ZONE D'AMÉNAGEMENT CONCERTÉ (ZAC) MONT COCO

Note de réponse au courrier du 9 septembre 2025
de demande de compléments au titre de la
complétude et de la régularité pour l'instruction du
dossier loi sur l'eau

Figure 1 -Localisation des exutoires du projet ZAC Mont Coco

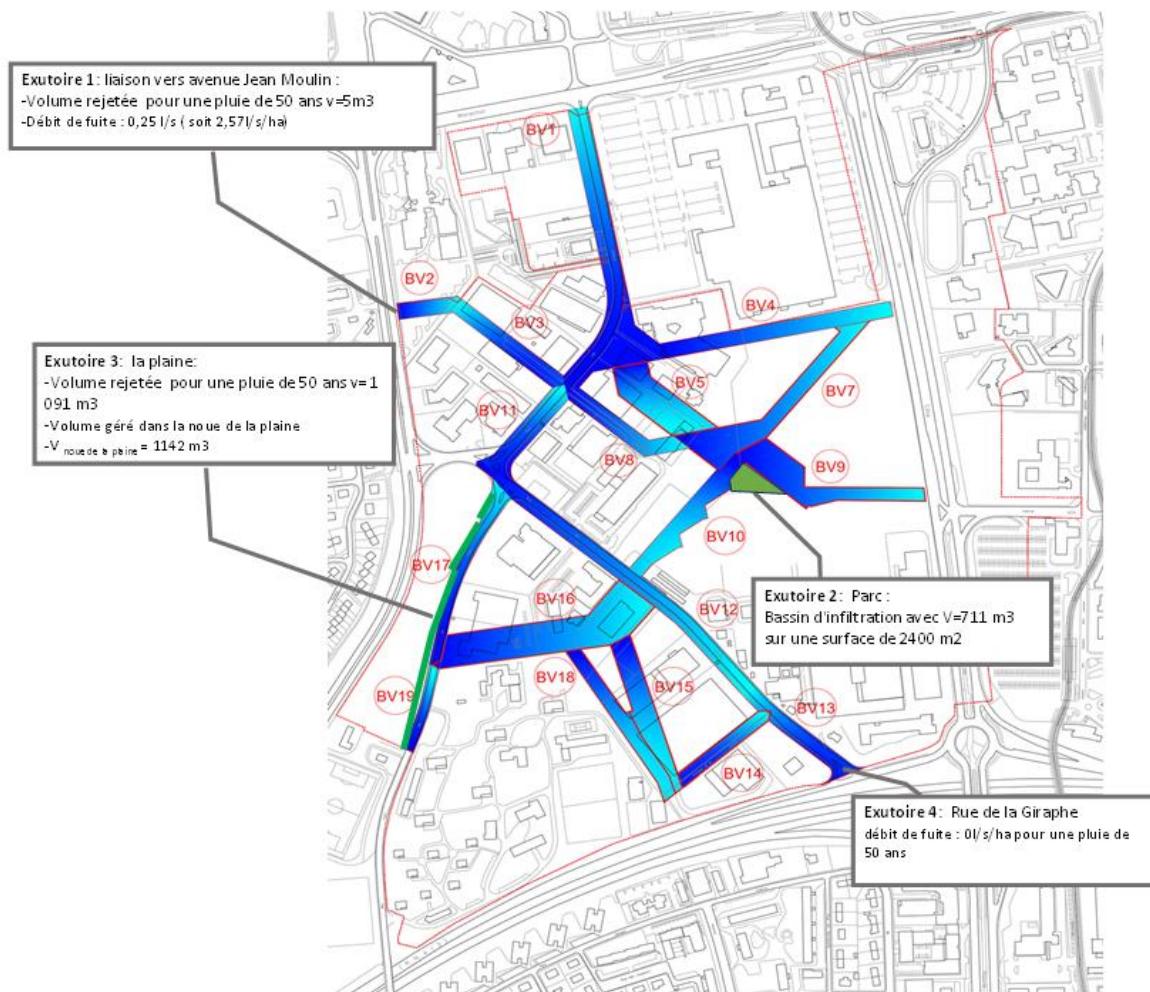
3. Le dossier doit cartographier précisément les 4 exutoires mentionnés dans le dossier (nord de la rue Mont Coco, le parc, la plaine et la rue de la Girafe) en indiquant, s'il s'agit d'un bassin d'infiltration, le volume et la surface de l'ouvrage et, s'il s'agit d'un débit de fuite au réseau (vers l'extérieur de la ZAC), la valeur de ce débit.

La figure ci-dessous indique la localisation des exutoires et est désormais intégrée au DLE.

Le tableau suivant indique le volume et la surface des ouvrages d'infiltration et le débit de fuite lorsqu'il s'agit, d'un rejet vers l'extérieur de la ZAC :

| Exutoire | Surplus à l'exutoire pour une pluie de 50 ans | |
|--|--|---|
| Exutoire 1 : Liaison vers avenue Jean Moulin | 5 m^3 | <ul style="list-style-type: none"> Volume rejetée pour une pluie de 50 ans $V=5\text{m}^3$ Débit de fuite : 0,25 l/s (soit 2,57 l/s/ha) |
| Exutoire 2 : Parc | 711 m^3 | <ul style="list-style-type: none"> Bassin d'infiltration avec $V=800 \text{m}^3$ sur une surface de $2\ 400 \text{ m}^2$ (zéro rejet au réseaux) |
| Exutoire 3 : La Plaine | 1 091 m^3 | <ul style="list-style-type: none"> Volume géré dans la noue de la plaine $V_{noue de la plaine} = 1\ 142 \text{m}^3$ (zéro rejet au réseaux) Dimensions noue : $L=2720\text{m}$ $L'= 2.8 \text{ m}$ |
| Exutoire 4 : Rue de la Girafe | 0 m^3 | <ul style="list-style-type: none"> Débit de fuite : 0 l/s/ha |

Figure 3: Schéma de la zone inondée de la noue de la Plaine lors d'une pluie centennale

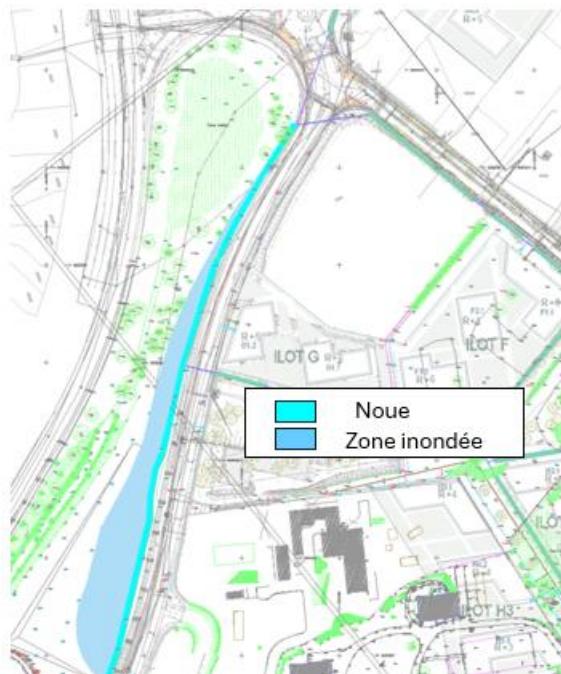
Le dossier doit préciser si des surverses au réseau public (vers l'extérieur de la ZAC) sont prévues lors d'une pluie de retour 100 ans (exemple : pour le nord de la rue Mont Coco et la rue de la Girafe principalement). En cas de surverse, il est nécessaire de préciser les volumes concernés par ces rejets. En outre, il est nécessaire d'indiquer dans le dossier la surface, le volume et la hauteur d'eau de la

zone attenante à la noue de la plaine (inondée lors de la pluie centennale) ainsi que sa localisation.

| Exutoire | Surplus à l'exutoire pour une pluie de 100 ans | |
|--|---|--|
| Exutoire 3 : La Plaine | 1 312 m ³ | <ul style="list-style-type: none"> Volume géré dans la noue de la plaine : 1 142 m³ ➔ Volume géré par débordement dans la Plaine : 170m³* |

*Lors d'une pluie centennale, la noue de la plaine peut contenir jusqu'à 1 142 m³, mais un débordement de 170 m³ est attendu, correspondant à une lame d'eau moyenne de 5 cm sur une surface d'environ 3 400 m². Le schéma ci-dessous montre la zone inondée de la plaine et l'étendue des débordements lors d'une pluie centennale.
